## **RSK - STELLUNGNAHME**

### **Sicherheitsaspekte des Einsatzes hochabgebrannter Brennelemente unter Reaktivitätsstörfall-Bedingungen**

vom 27.01.2005 (379. Sitzung)

Abbildung 1: RIA: zulässige Enthalpieerhöhung für Brennstäbe mit bzw. ohne Oxidschichtabplatzungen

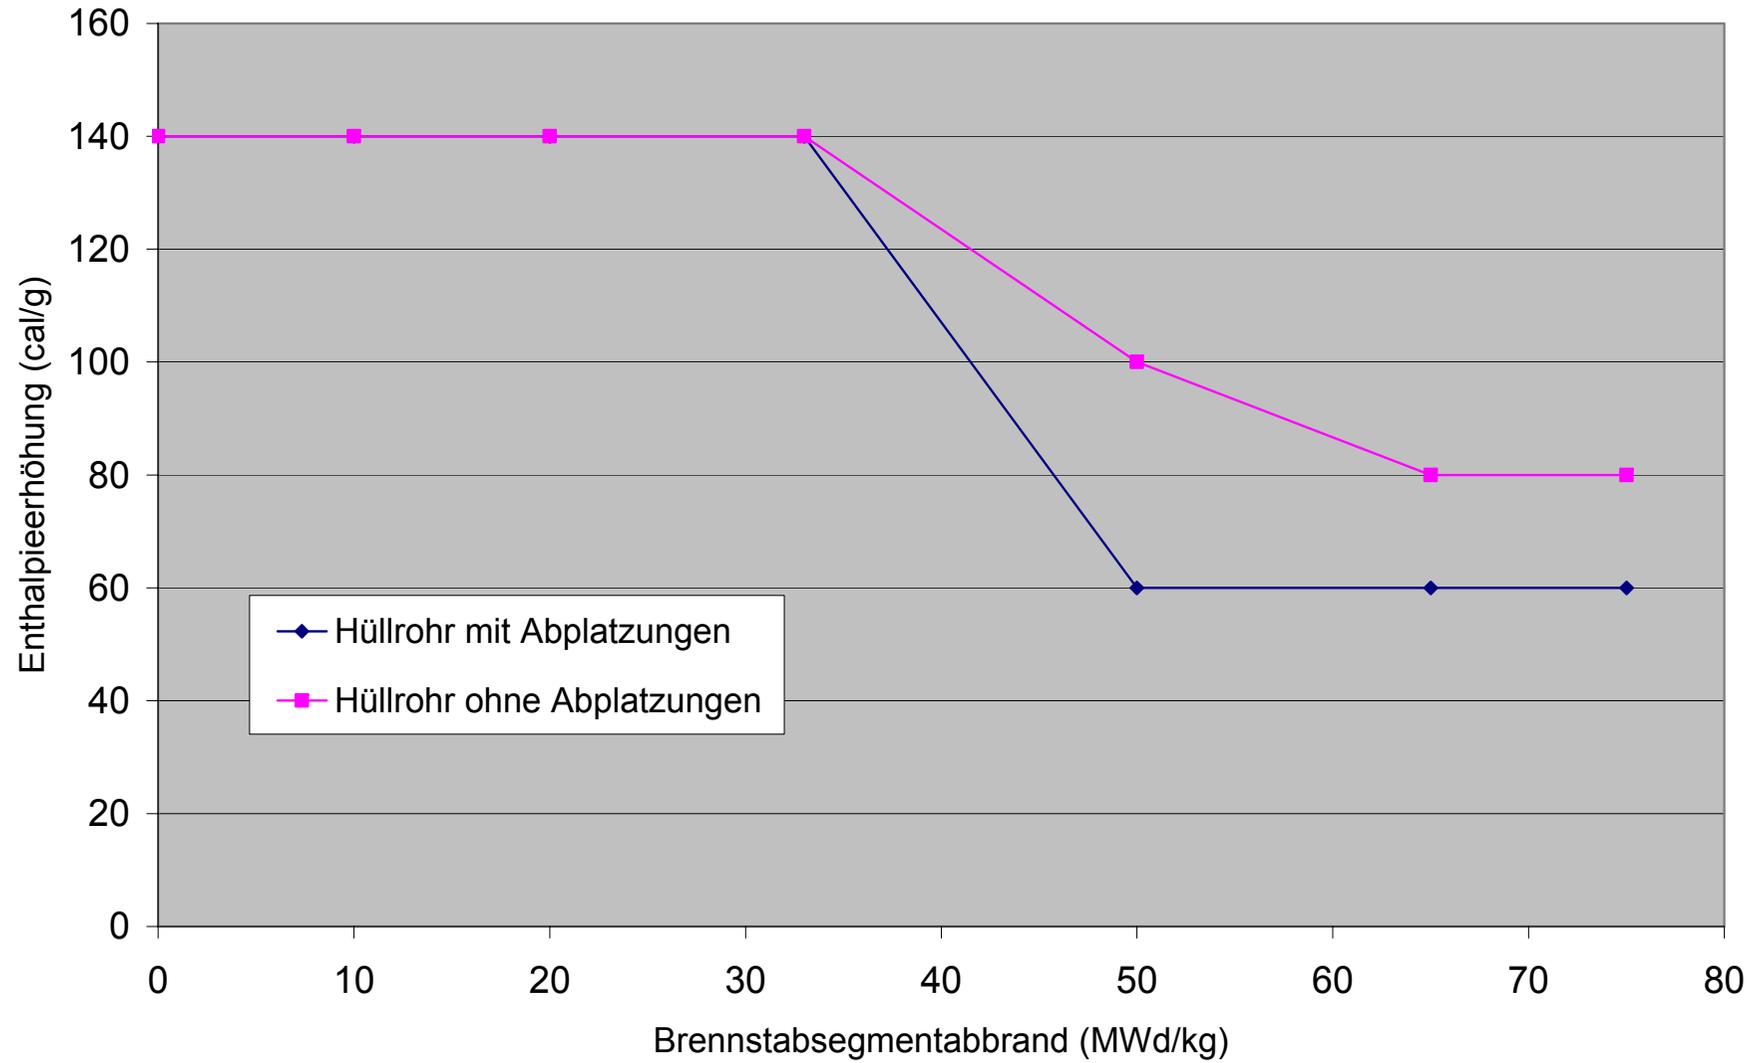
Die RSK hatte in ihrer Stellungnahme [1] zu den abbrandabhängigen Defektgrenzen bei RIA-Störfällen der vorläufigen Nutzung eines von Siemens vorgeschlagenen Wertes von 100 cal/g bei einem Abbrand  $> 50$  MWd/kg (Brennstabsegment) ohne Oxidabplatzungen zugestimmt. Die Ergebnisse der neueren Experimente bestätigen diesen Wert. Da es in zwei Versuchen (REP Na1, REP Na7) jedoch zu einer Dispersion von Brennstoff gekommen ist, darunter ein Fall mit einer Pulsbreite von 40 ms, schlägt die RSK eine Neubewertung des Sicherheitsabstandes für DWR vor und empfiehlt bei RIA-Störfällen für Brennstäbe ohne Oxidabplatzungen (mit fortgeschrittenen, korrosionsresistenten Hüllrohrmaterialien, wie z. B. Duplex oder M5) einen Grenzwert von 80 cal/g bei einem Brennstabsegment-Abbrand größer 65 MWd/kg (siehe Abbildung 1).

Für Brennstäbe, bei denen Oxidabplatzungen zu unterstellen sind, ist bei Abbränden  $> 50$  MWd/kg wie bisher ein Grenzwert von 60 cal/g heranzuziehen (siehe Abbildung 1).

Für SWR können für die Brennstabdefektgrenze die gleichen Grenzwerte wie für DWR angesetzt werden, also 80 cal/g für Abbrände größer 65 MWd/kg und Brennstäbe ohne Oxidabplatzungen. Bei SWR RIA-Störfällen mit niedriger Anfangsleistung oder aus Nulllast kalt ist bei berechneten Enthalpiefreisetzen  $> 60$  cal/g für Brennstabsegmentabbrände  $> 50$  MWd/kg eine Einzelfallprüfung erforderlich. Hierbei ist die Übertragbarkeit der Ergebnisse japanischer SWR RIA-Versuche zum Brennstabversagen im Hinblick auf den Korrosionszustand der eingesetzten Hüllrohre zu bewerten. Dies kann z. B. dann zu einer Zulässigkeitsaussage führen, wenn der Hydrierungszustand besser ist als in japanischen Anlagen (Hüllrohrzustand). Auch aus der Berücksichtigung der größeren Pulsbreite als bei den Versuchen in Japan kann die Zulässigkeit abgeleitet werden.
